柏崎刈羽原子力発電所第7号機 設計及び工事計画認可申請に係る論点整理について

2020年8月4日
東京電力ホールディングス株式会社

海水貯留堰等の設計において考慮する津波による荷重等について
【指摘事項に対する回答】

▶ 原子力発電所の新規制基準適合性に係る審査会合の指摘事項に対する回答

図1.4-1：海水貯留堰の位置及び構造（7号機を代表として記載）

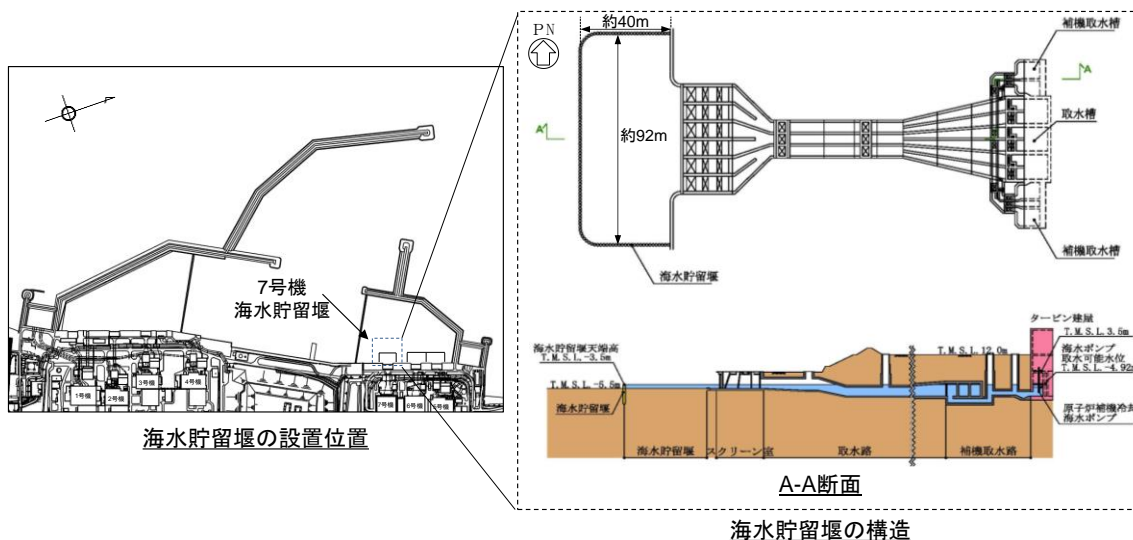
No.	実施日	指摘事項
1	令和2年6月9日 第866回 審査会合	衝突荷重の算定における一連のプロセスの中で、基準津波の押し波や引き波が長時間繰り返し襲来する状況、評価対象物が海水貯留堰である等の柏崎の特異性を踏まえ、選定時刻等の前提条件、衝突物選定の網羅性、抽出された衝突物の初期配置を踏まえた衝突荷重の算定式の適用性等を明確化し、代表性及び保守性を有した衝突荷重の算定となっていることを説明すること。また、衝突物の選定プロセスを踏まえ、取水口に到達する漂流物の選定プロセスとの差異が明確になるように整理した上で説明すること。
2	令和2年6月9日 第866回 審査会合	衝突物の選定について、軌跡解析の評価結果に加えて経時的な津波の流向及び流速を併せた評価結果を説明すること。また、基準津波 1 から基準津波 3 の防波堤の有無等の条件ごとに網羅的に評価結果を説明すること。
3	令和2年6月9日 第866回 審査会合	大湊側護岸部に停車する可能性がある車両について、津波が繰り返し遡上することにより、車両が滑動することを踏まえ、取水口への到達評価及び海水貯留堰への到達評価の結果を説明すること。また、到達する場合には、運用による防止措置又は影響評価の結果を併せて説明すること。
4	令和2年6月9日 第866回 審査会合	津波波力の設定について、実際には海水貯留堰に動水圧が作用することを踏まえ、越流前及び越流時の海水貯留堰に対する圧力分布を解析等で評価した上で、防波堤の耐津波設計ガイドラインを適用することの適用性及び保守性を説明すること。

- 引き波時の水位が、原子炉補機冷却海水ポンプの設計取水可能水位 (T.M.S.L.-4.92m) を下回っている間でもポンプの取水が可能となるよう海水の貯留機能を有する海水貯留堰を設置

- 6号及び7号機のそれぞれの取水口前面に鋼管矢板を接続する形で設置
- 天端高さはT.M.S.L.-3.5m (海底面高さはT.M.S.L.-5.5m) であり、**通常時は海中に没水**

図1：浸水防護重点化範囲

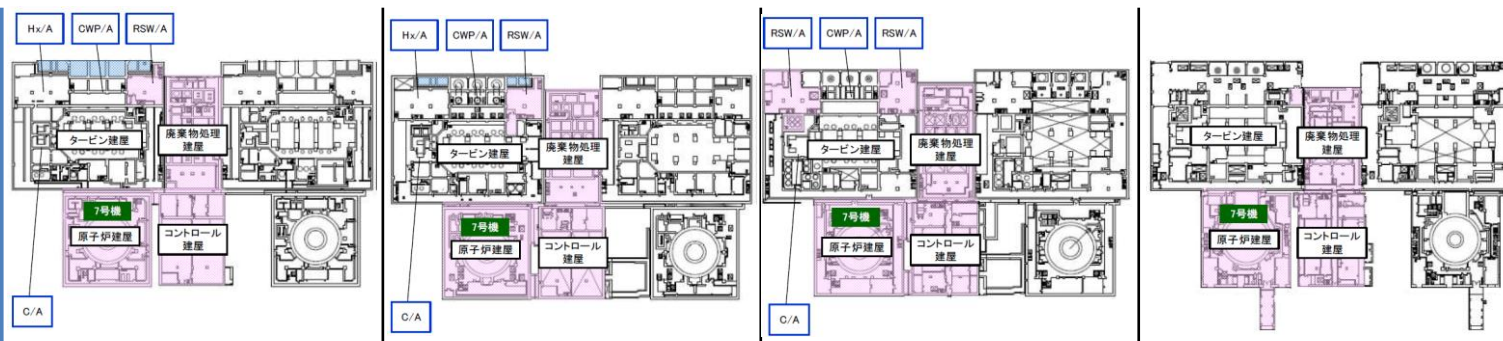
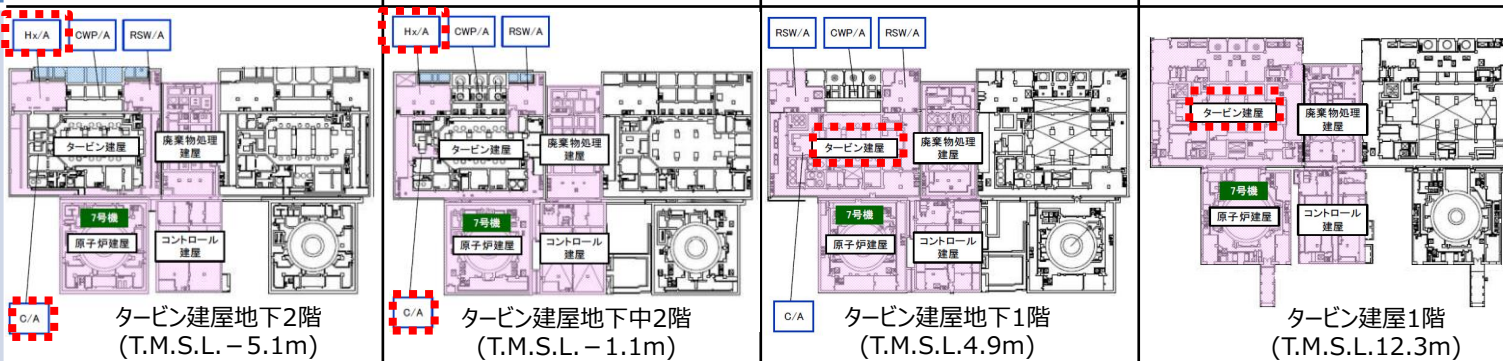
No.	実施日	指摘事項
1	令和2年7月9日 第874回 審査会合	浸水防護重点化範囲の設定について、技術基準規則12条（溢水）の観点からの説明となっているが、技術基準規則6条（耐津波）への適合性への観点について整理して説明すること。特に浸水防護重点化範囲のうち浸水を想定するエリアについての基準への適合の考え方、論理を説明すること。
2	令和2年7月9日 第874回 審査会合	復水器水室出入口弁及びタービン補機冷却海水ポンプ吐出弁並び復水器エリアと循環水ポンプエリアの境界の止水対策の位置付けについて、耐津波、溢水の観点から整理し、設計方針・設計条件について説明すること。また、溢水対策に含まれていない津波対策の有無についても整理して説明すること。

- 設置変更許可時に説明を行った浸水防護重点化範囲に以下エリアを追加。
- タービン建屋地下2階，地下中2階のタービン補機冷却水系熱交換器を設置するエリア(Hx/A)及び復水器を設置するエリア(C/A)の一部には，静的なSクラス機器(配管，電路等)が存在するため，浸水防護重点化範囲と設定する。
- タービン建屋地下1階，1階にも静的なSクラス機器(配管，電路等)が存在するため浸水防護重点化範囲と設定する。

図2 評価に用いる隣接モデル及び各建屋の単独モデル（左：各建屋の単独モデル、右：隣接モデル）

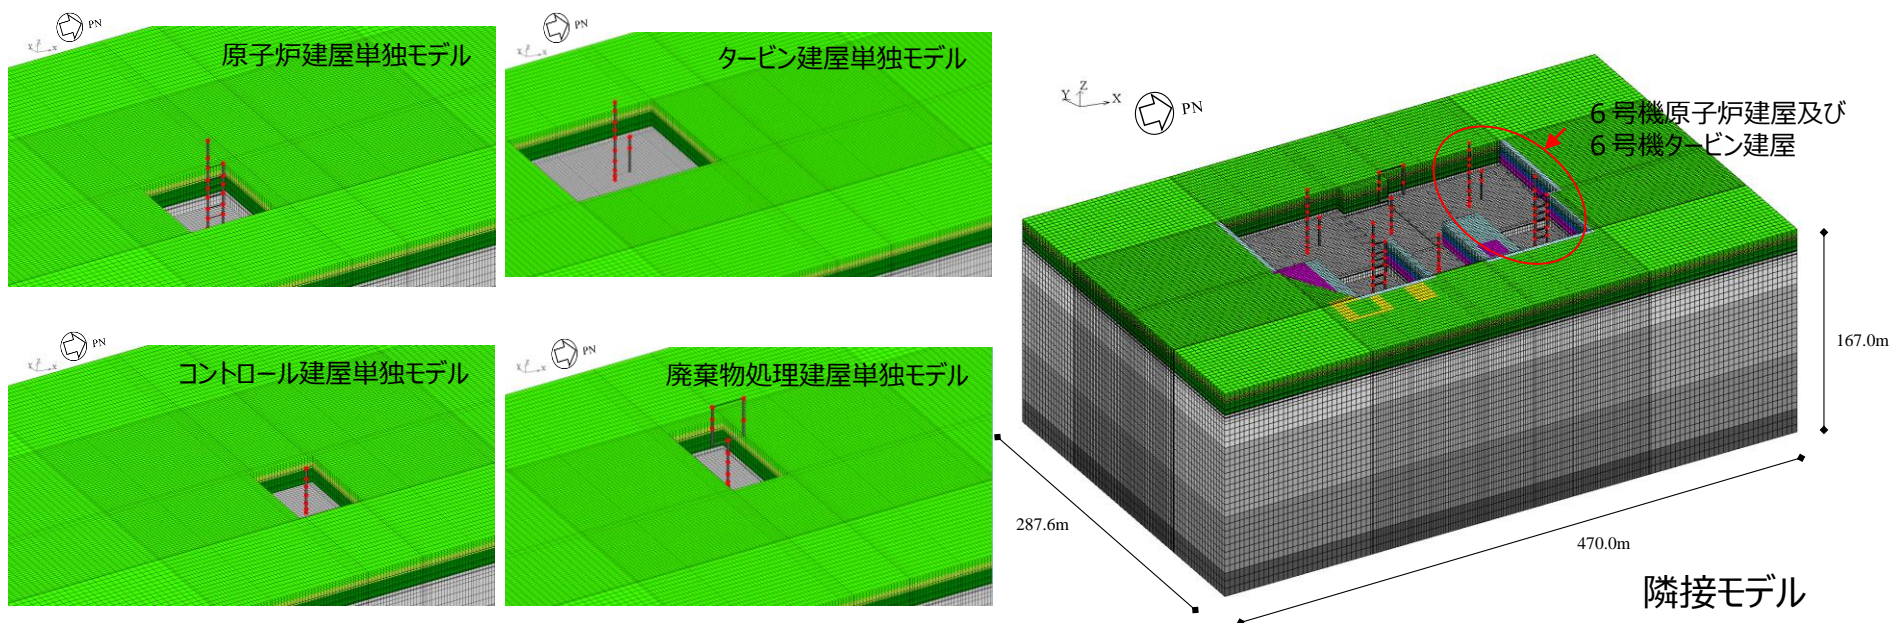
No.	実施日	指摘事項
1-1	令和2年6月16日 第867回 審査会合	隣接建屋の影響について、柏崎刈羽原子力発電所が軟岩サイトに立地していること及び6・7号機がツインプラントであるため建屋群が近接していることから、他サイトに比べて影響が大きいと考えられるため、評価内容を説明すること。（7月16日回答部分）
1-2	令和2年7月16日 第877回 審査会合	建屋の隣接効果の確認について、線形解析に基づく応答比率（隣接応答倍率）を用いて非線形挙動を示す建屋及び機器・配管系の影響評価を行うことの妥当性を説明すること。
1-3	令和2年7月16日 第877回 審査会合	機器・配管系への影響検討について、今回の検討における設計用床応答曲線Ⅰ及び設計用床応答曲線Ⅱの位置付け、詳細評価の算定プロセス、評価対象設備並びに詳細評価結果（隣接応答倍率と裕度の変化率の関係）の考察を詳細に説明すること。

- 第7号機の原子炉建屋、コントロール建屋、タービン建屋及び廃棄物処理建屋について、実際の建屋配置状況に則して各建屋を配置する場合（隣接モデル）と、各建屋を単独でモデルする場合（単独モデル）の地震応答解析を実施し、両者の建屋応答を比較することで隣接建屋が建物・構築物の耐震評価に与える影響を確認する。
- 検討にあたっては、第7号機は第6号機と隣接しているため、6号機原子炉建屋及び6号機タービン建屋をモデル化対象建屋に含む。図2に評価に用いる隣接モデル及び各建屋の単独モデルについて示す。
